Protokol o změně díla

změnový list číslo 151

Stavba: Centrum komplexní psychiatrické péče Brno

Změna: Vícepráce střeška objekt C

VÍCEPRÁCE STŘECHA

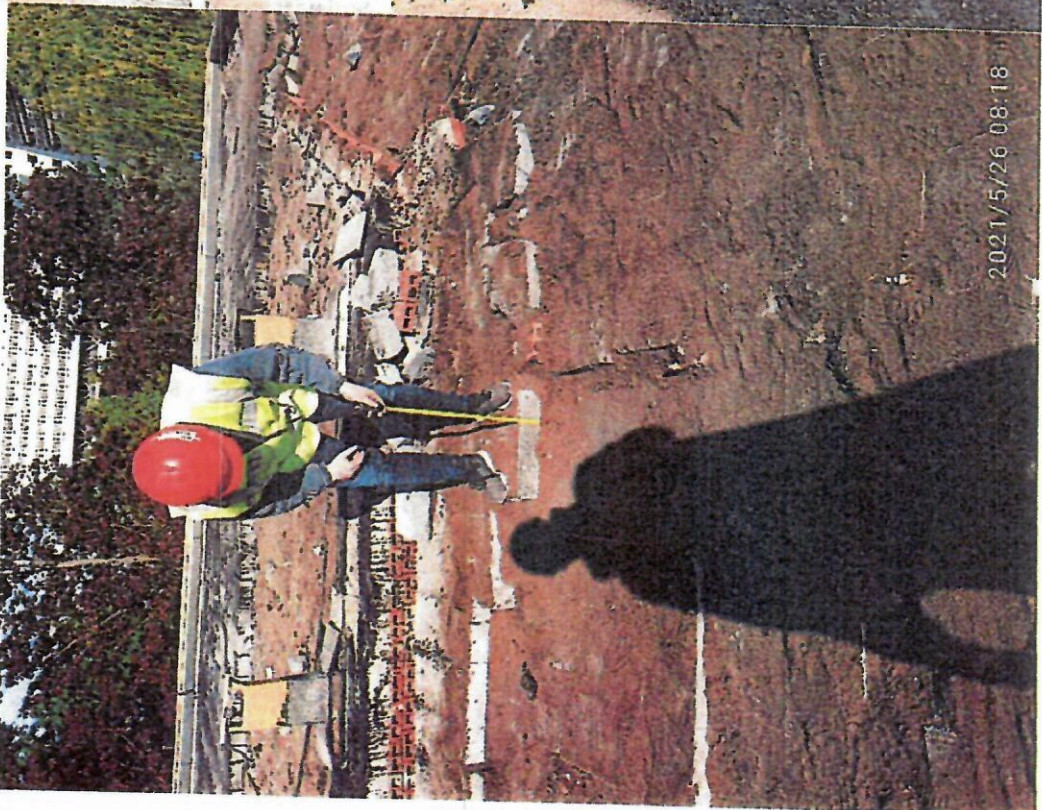
P O P I S	Změnu vyvolal: Odkrytí stávajícího stavu konstrukcí / <i>MOJSEK</i>		
	Popis změny: Změnový řeší bourací práce na střeše objektu C nad rámec prací obsažených v PD a VV viz grafická příloha a položkový rozpočet. Potřeba VCP vznikla odkrytím stávajících konstrukčních vrstev		
	Způsob projekčního zpracování: bez vliv změny na náklady stavby: ANO		
C E N A	ocenění změny předložil: GZ		
	náklady na změnu D.1.01 SO 01 - PAVILON G PK Rozpočet D.1.01.4.01.		ve formě
	Rozpočet D.1.01.1 - REV 06 Architektonické a stavební řešení - revize 06		méněpráce
	453 028,88 Kč		0,00 Kč
	projekční náklady		0,-
	úprava smluvní ceny: Připočet v částí D.1.01 SO 01 - PAVILON G PK Rozpočet D.1.01.1 - REV 06 Architektonické a stavební řešení - revize 06		0,-
	zvýšení:		453 028,88 Kč
	snížení:		0,00 Kč
	nová cena: Samostatná příloha celkové rekapitulace ZL pro dodatek č. 6		
	odsouhlasení nákladů na změnu:		
zhotovitel:		Datum	Podpis

plocha (m2)	tloušťka (m)	objem (m3)
plocha oranžová (navíc plynosilikát)	328,45875	0,12	39,41505
plocha růžová (navíc plynosilikát)	187,6965	0,2	37,5393
plocha modrá (navíc plynosilikát)	79,695	0,3	23,9085
ploch zelená (navíc cihelný tarásek)	18,216	0,7	12,7512
plocha posluchárna (navíc plynosilikát)	157,92	0,15	23,688
celkem navíc psynosilikát			124,55085

plocha zdvojených stropů (navíc celé)			
železobetonová deska	71,25	0,08	5,7
dřevěné bednění	71,25		
betonový tarásek u atiky	(39+39+19,3)*0,4*0,18		7,0056
bouraný strop
